Instrução de montagem da bomba do líquido de refrigeração WPS3025 para BMW 135i, 335i, 535i, 640, 740i a partir do ano de modelo 2007

Fig. 1

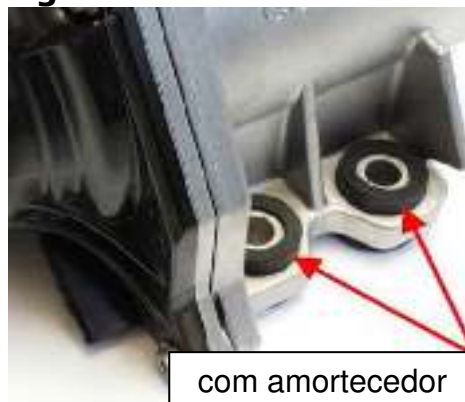
A bomba do líquido de refrigeração elétrica desmontada pode ter casquilhos silenciadores pré-montados nos 3 pontos de aparafusamento (Fig. 1). Estes não existem na nova bomba do líquido de refrigeração WPS3025. Os parafusos de fixação antigos são inadequados.

O fabricante do veículo passou a utilizar uma nova versão de bomba do líquido de refrigeração que não possui casquilhos silenciadores (Fig. 2).

Os parafusos de alumínio desmontados (M8x36) não podem ser reutilizados, tendo de ser substituídos pelos parafusos de aço mais curtos (M8x26).

Para o efeito, deve utilizar o conjunto de montagem MS50 (Fig. 3), vendido separadamente.
